光伏区分项工程预验收整改单

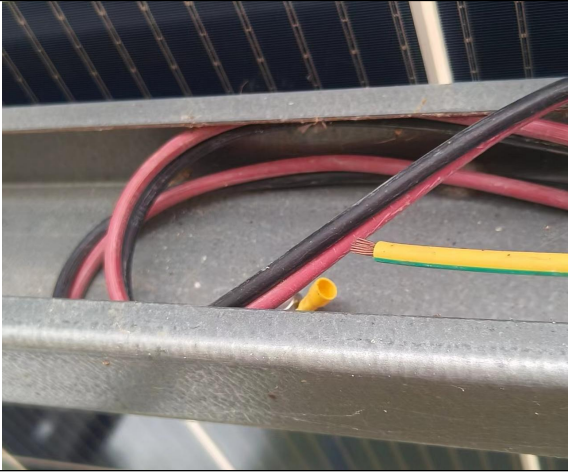
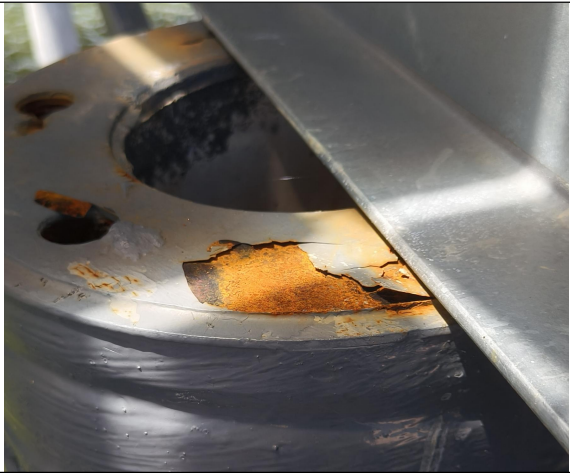
整改问题	电缆桥架支架焊口处未做防腐处理	
图片	整改前图片	整改后图片
